NEOULES

PLAN LOCAL D'URBANISME

Exposé des motifs

Modification de droit commun n°1

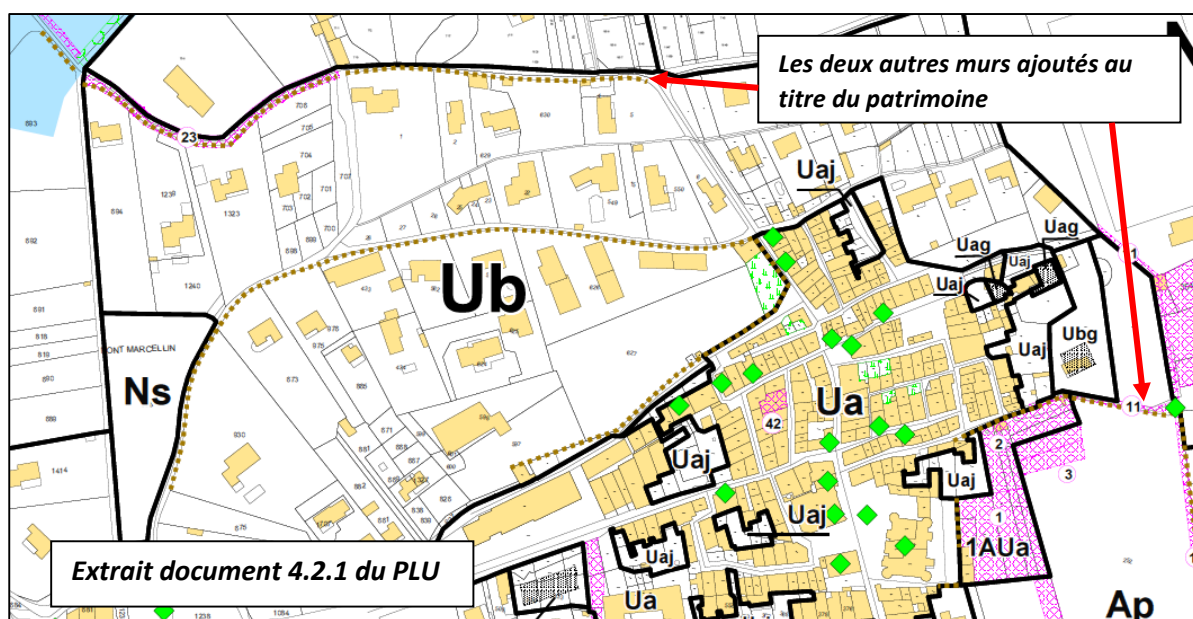
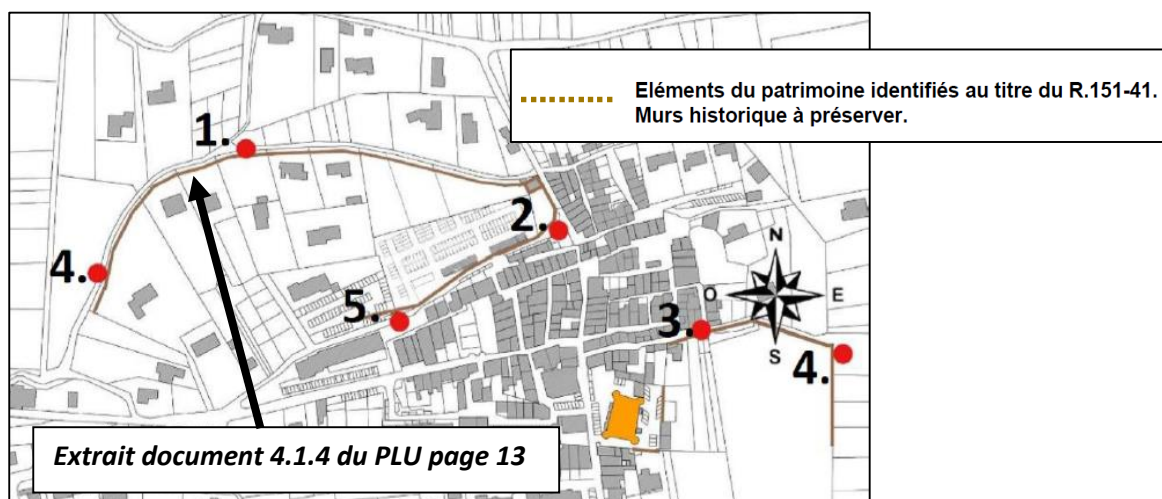
Justification : le PLU approuvé en 2018 imposait, en zones résidentielles Ub, Uc et Ud, que l'étage (R+1) corresponde à moins de 30% de l'emprise au sol du niveau inférieur (R+0). La présente procédure entend compléter la règle avec trois conditions supplémentaires permettant d'améliorer la volumétrie et l'architecture de la construction. Des schémas concepts viennent illustrer la nouvelle règle.

Schéma 1/ et 2/ : L'emprise au sol habitable R+0 doit atteindre 120m² minimum : la majeure partie habitable de la construction doit se situer au niveau R+0. Seules les constructions de plus de 120m² au sol pourront bénéficier d'un étage R+1. Celui-ci devra correspondre à moins de 30% de la superficie du niveau R+0, soit au minimum 40m².

Schéma 3/ : L'étage R+1 devra bénéficier d'une hauteur inférieure à celle du niveau R+0, ceci pour une meilleure intégration architecturale.

Schéma 4/ : L'étage R+1 devra respecter un recul d'au minimum 3m des façades latérales ou secondaires de la construction. Les limites latérales ou secondaires sont définies par opposition à la façade principale. L'étage R+1 s'implante librement par rapport à la façade principale (alignement, recul...).

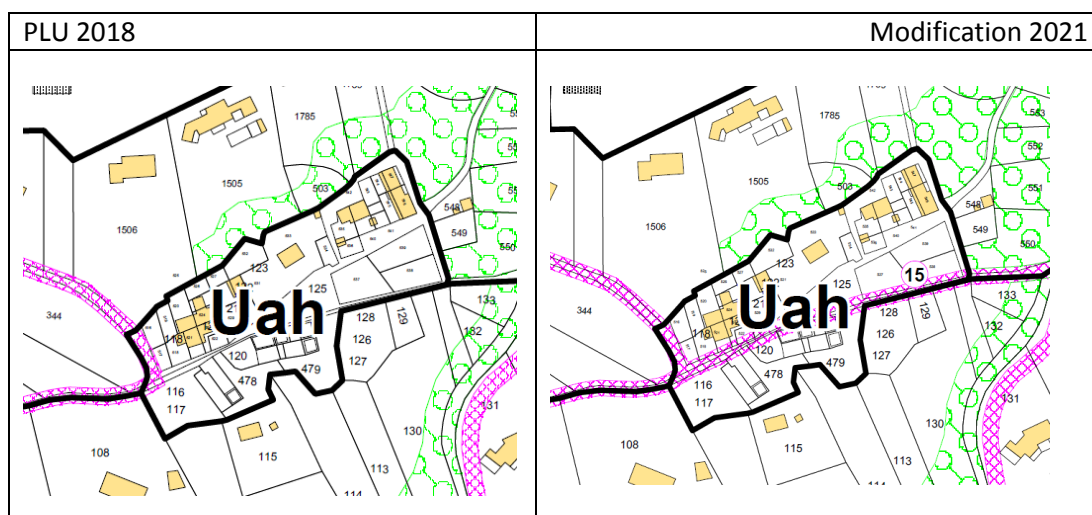
- Modification de l'ER n°15 : Extension du tracé au sein du hameau classé Uah.
 - *Justification : l'élargissement du chemin de la Guisette concerne également la traversée du hameau. Les travaux d'élargissement assureront ainsi la sécurité routière au croisement.*

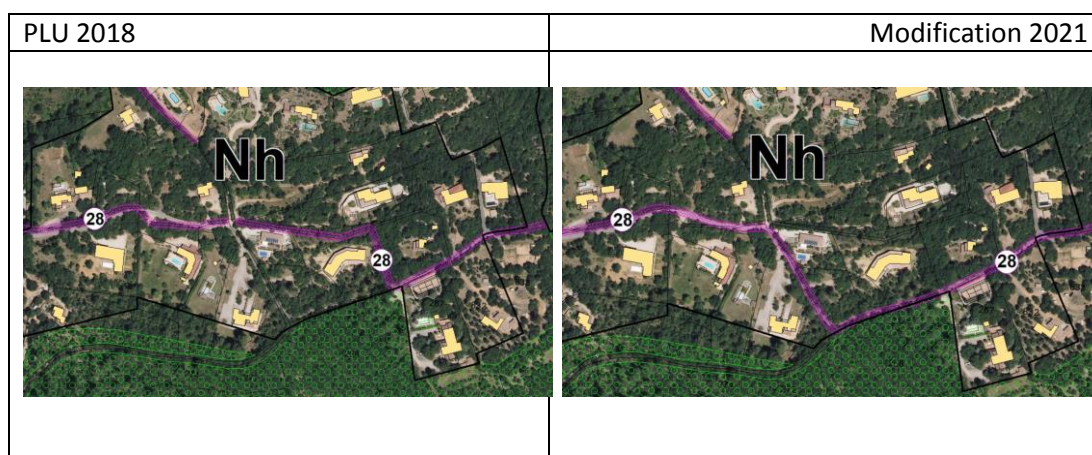
- Modification de l'ER n°28 : Rectification du tracé :
 - *Justification : correction d'erreur matérielle de tracé de zonage. L'ER 28 du PLU approuvé en 2018 ne correspond pas au chemin existant. La présente procédure repositionne l'ER 28 sur le chemin existant. Cette demande a été formulée par le commissaire enquêteur*

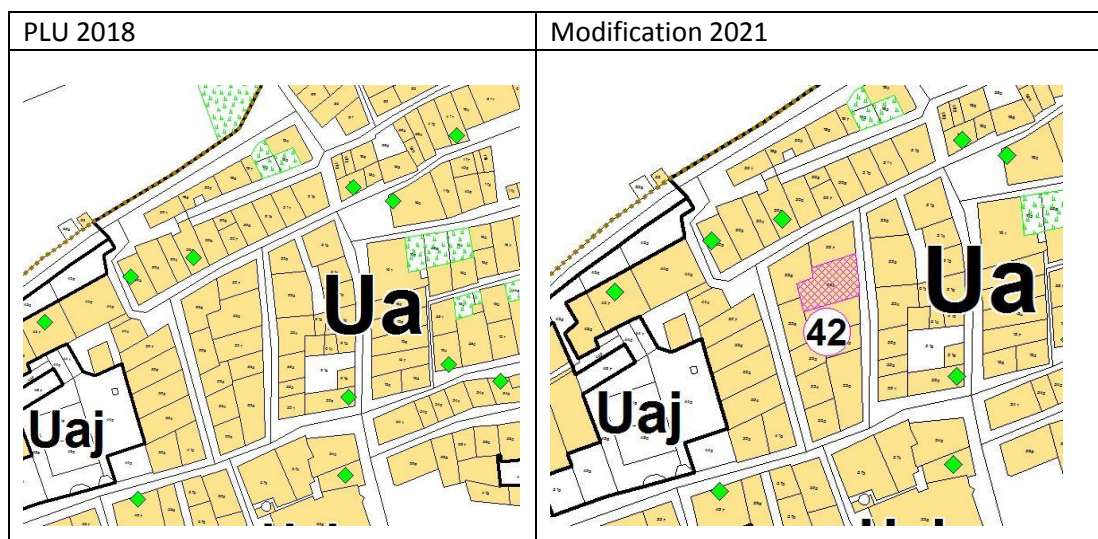
- Changement de numérotation entre l'ER 36 et l'ER 38 (correction d'une erreur matérielle de dénomination):
 - *Justification : l'ER 36 (chemin des Sabatières) est raccourci au profit de l'ER 38 (chemin des Valettes). Les tracés restent inchangés, ainsi que la largeur de voirie projetée (6 mètres).*
- Création de l'ER n°42 : Acquisition du moulin à Huile rue François Fabié.
 - *Justification : Ce moulin à huile est privé. La commune envisage d'acquérir le foncier support du moulin à huile en vue de sa protection patrimoniale.*

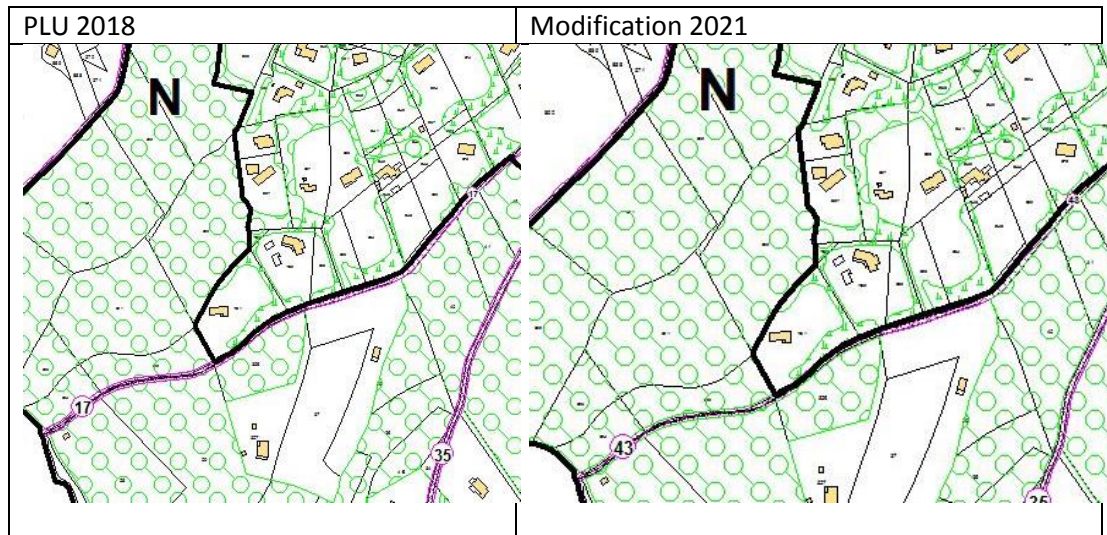
- Création de l'ER n°43 : Elargissement du chemin des Vignaux.
 - *Justification : L'ER 43 concerne le chemin des vignaux, préalablement identifié au profit de l'ER 17 : il s'agit d'une erreur de numérotation, l'ER 17 (Chemin de la Passadouère) est maintenu, et le chemin des Vignaux porte désormais le numéro 43 au lieu du 17.*

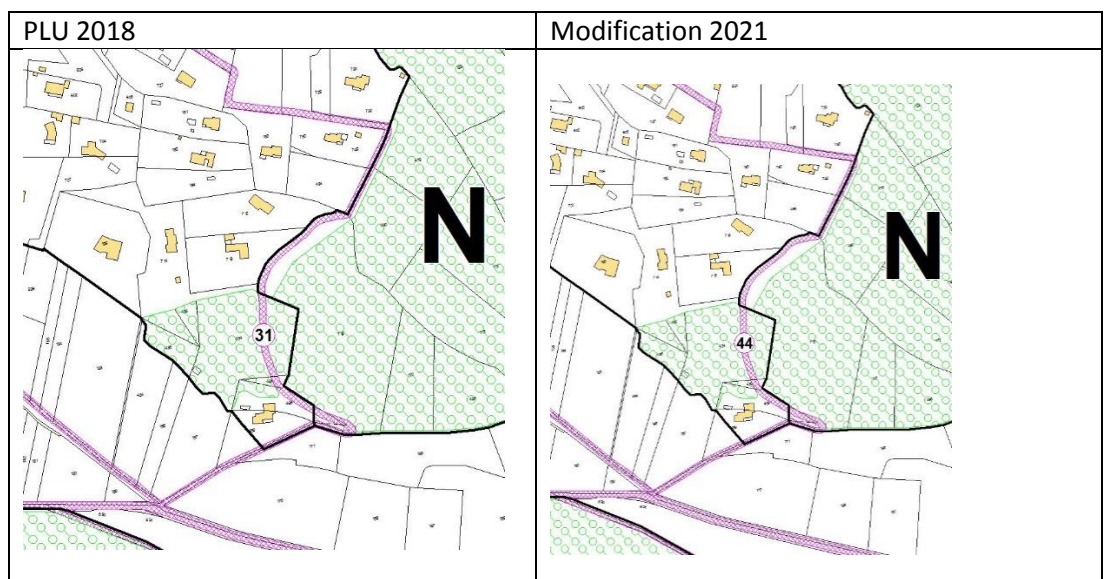
- Création de l'ER n°44 : Elargissement du chemin des Rouges Gorges.
 - *Justification : L'ER 44 concerne le chemin des Rouges Gorges, préalablement identifié au profit de l'ER 31 : il s'agit d'une erreur de numérotation, l'ER 31 (Chemin des Hautes) est maintenu, et en partie Est : le chemin des Rouges Gorges porte désormais le numéro 44 au lieu du 31.*

- Parcelle 180 :

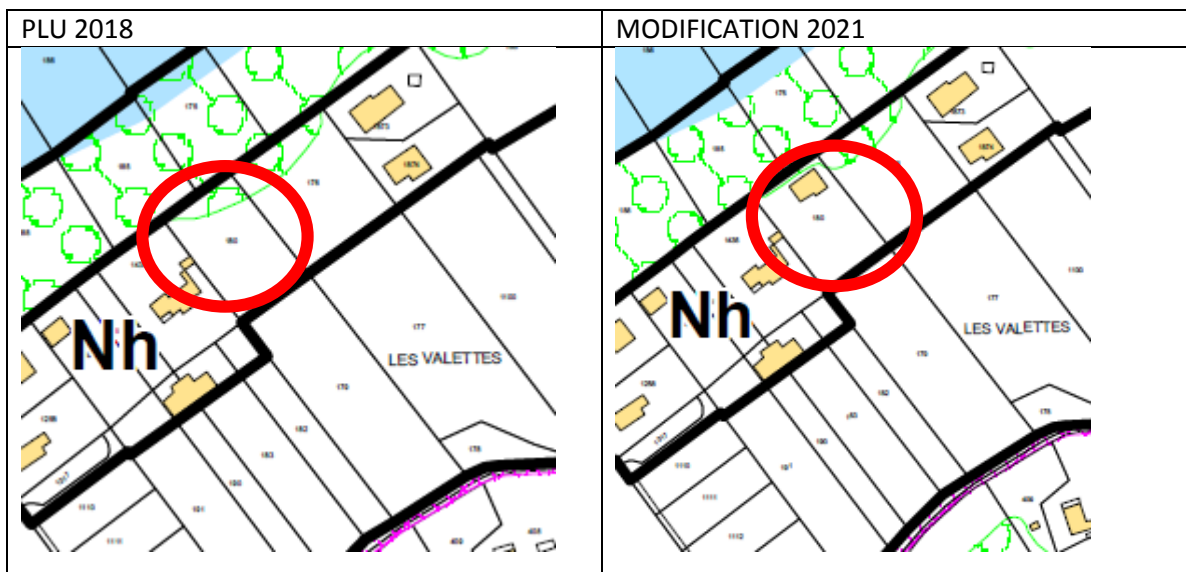
Une construction existante et légale, non encore cadastrée au moment de l'élaboration du PLU, a été classée en Espaces Boisés Classés (EBC) au PLU approuvé en 2018. La présente procédure met à jour le cadastre qui identifie la construction existante et légale, et supprime la portion d'EBC (50m²) injustement positionnée.

- Parcelle A 1872 :

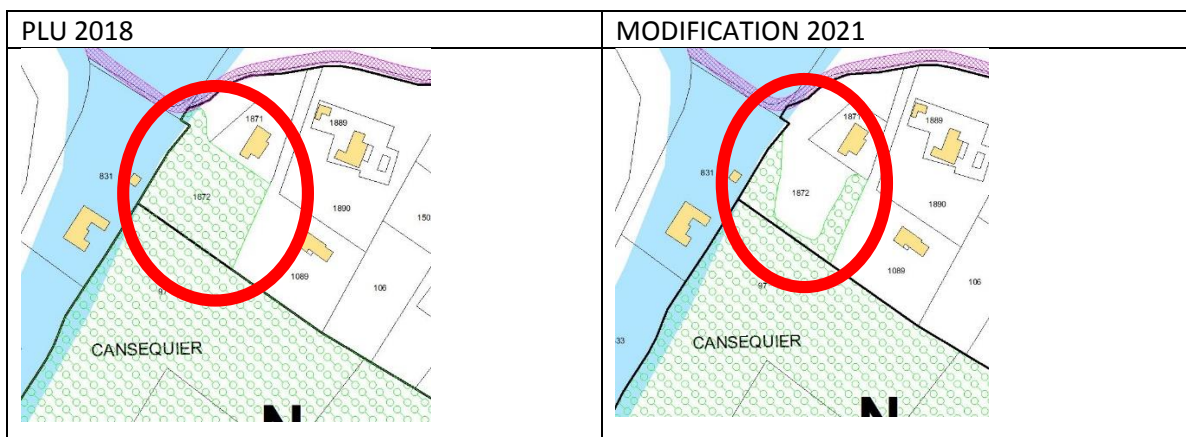
Une construction à usage d'habitation, dont le permis a été accordé sous POS avant l'approbation du PLU, n'était ainsi pas identifiable au moment de l'élaboration du zonage des EBC du PLU. La présente procédure supprime la portion d'EBC (1362 m²) injustement positionnée sur la partie de parcelle concernée par 2 constructions existantes et légales. Extrait google maps ➔

- Parcelle E 48 – 538 - 47 :

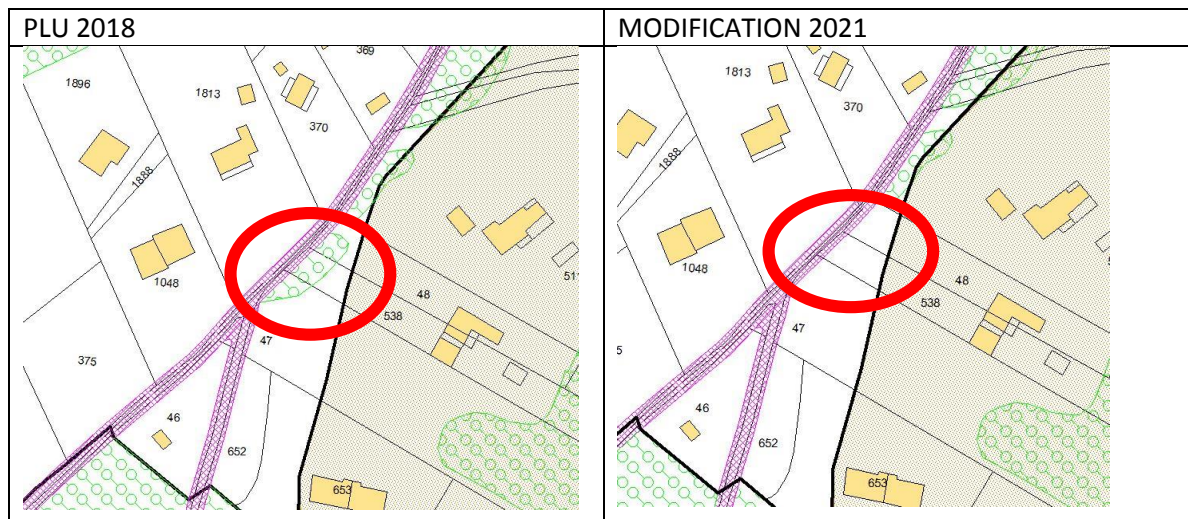
Un EBC a été positionné sur un chemin d'accès aux constructions existantes bordant un emplacement réservé dédié à l'élargissement de la voirie avant une patte d'oie. La présente procédure supprime la portion d'EBC non correctement tracée sur la voie (270m²).

- Parcelle E 367-368 :

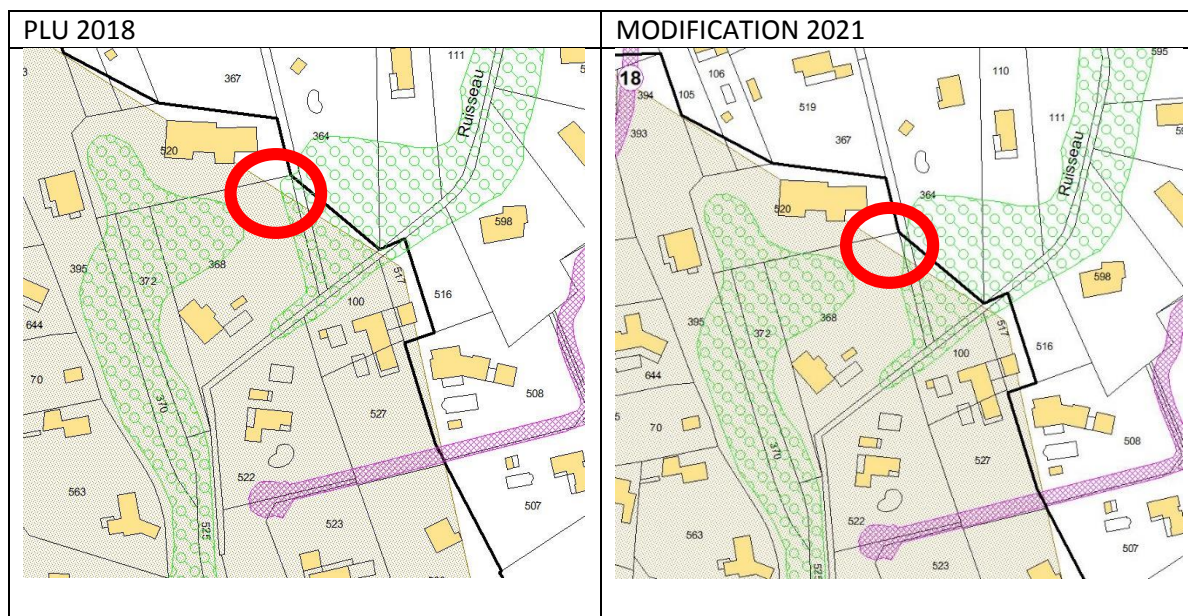
Un EBC a été positionné sur le chemin d'accès à la construction existante. La présente procédure met à jour le cadastre, et supprime la portion d'EBC (75 m²) qui n'ont pas lieu d'être sur la voie.

- Parcelle A 2057 (ex 1472)

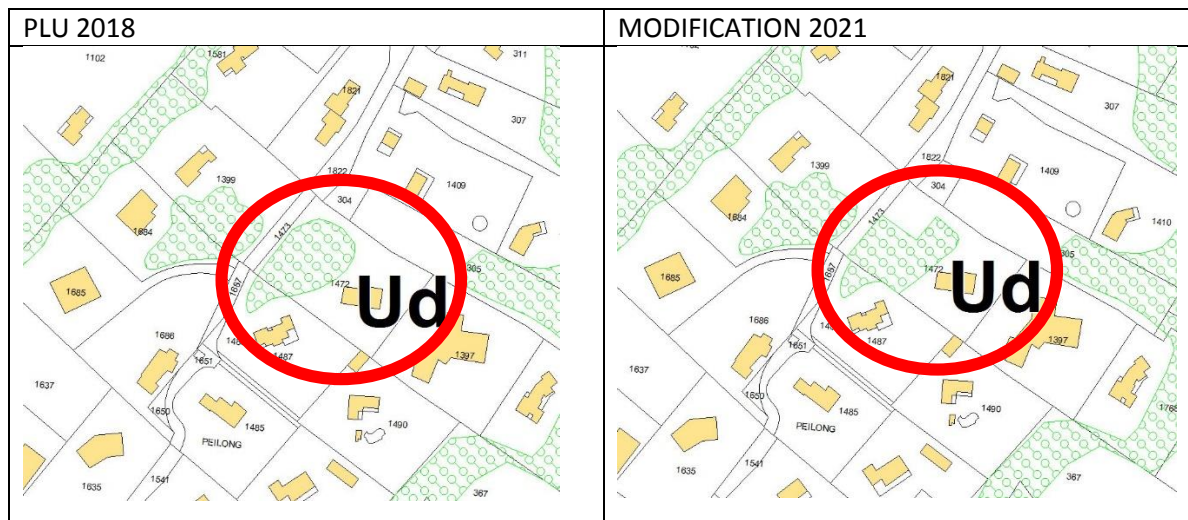
Un EBC a été positionné sur l'aire de stationnement de la construction existante. La présente procédure supprime la portion d'EBC et la repositionne à surface égale sur le reste de la parcelle.

6.5 Modification de 2 polygones d'emprise maximale

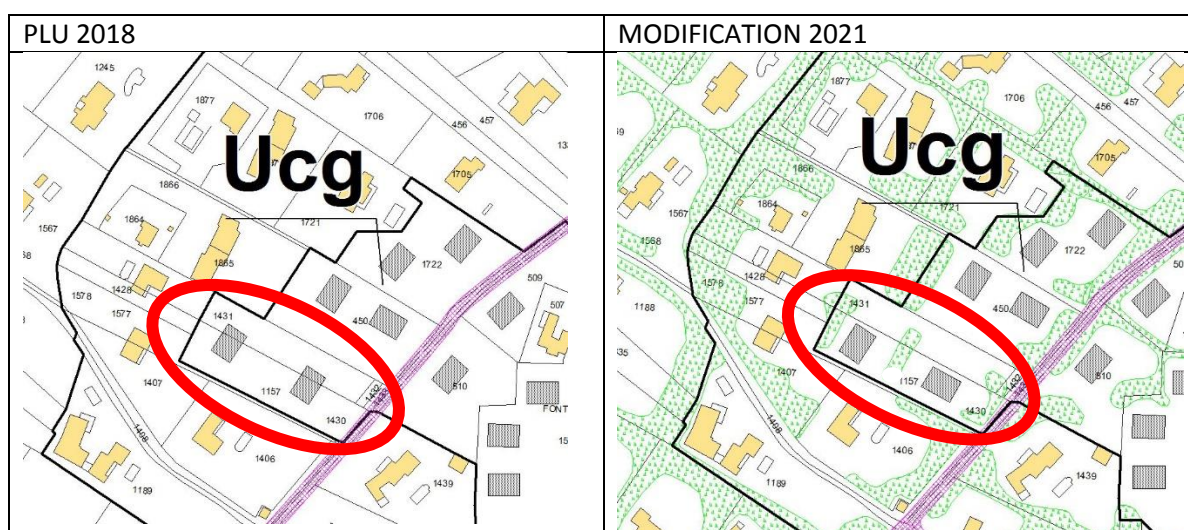
Le projet présenté par le pétitionnaire ne concernant que la parcelle 1157 (et écartant la parcelle 1431 affecté aux jardins notamment), il a été proposé de « faire glisser vers le sud » les gabarits identifiés au zonage, sans modifier leur superficie.

6.7 Identification de la trame verte urbaine en zones Uc et Ud

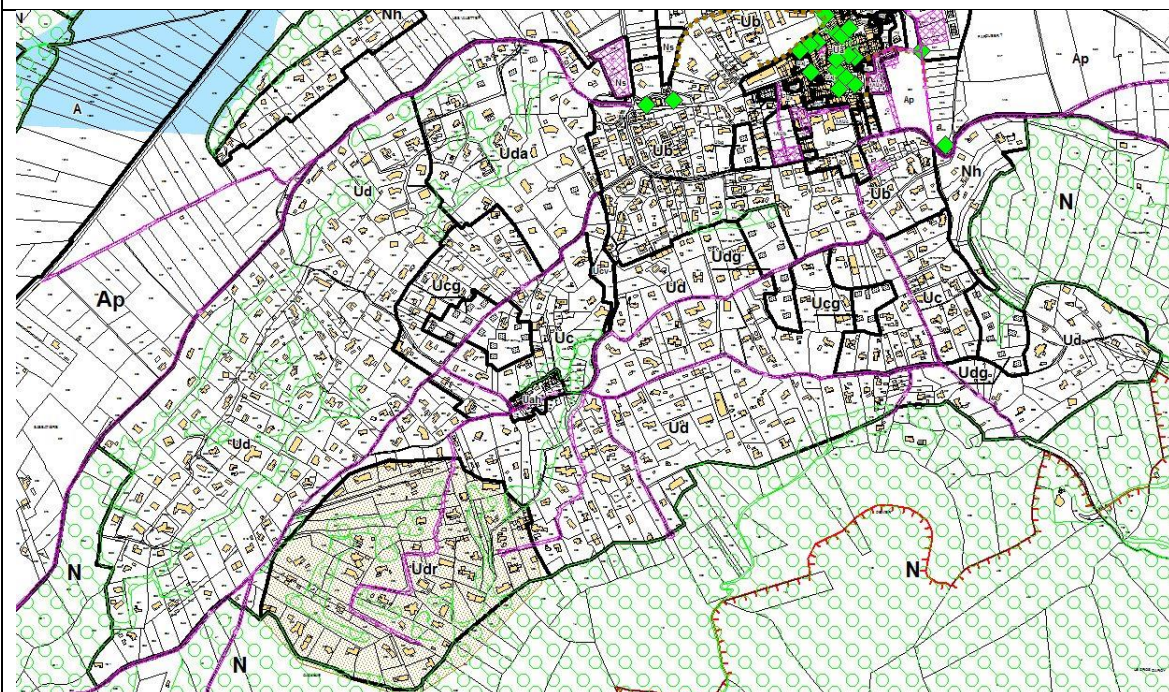
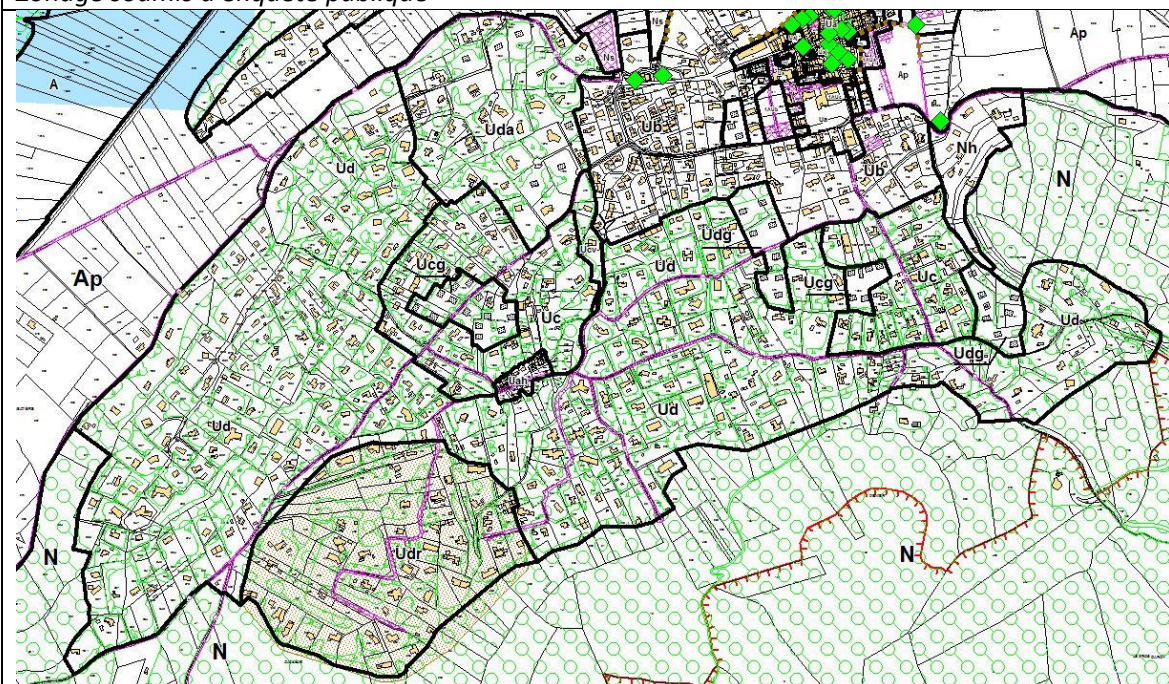
Version 2018 : la protection paysagère exclusivement traduite en EBC en zones Uc et Ud

MODIFICATION 2021 : le projet de trame verte couplé aux EBC en zones Uc et Ud
Zonage soumis à enquête publique

Justifications : Le paysage rural de Néoules valorise les quartiers habités de Néoules, les quartiers résidentiels, les quartiers jardins... et notamment en zones Uc et Ud qui représentent les dernières couronnes résidentielles de Néoules et où la densité doit être moindre et où les jardins et espaces verts doivent être maintenus.
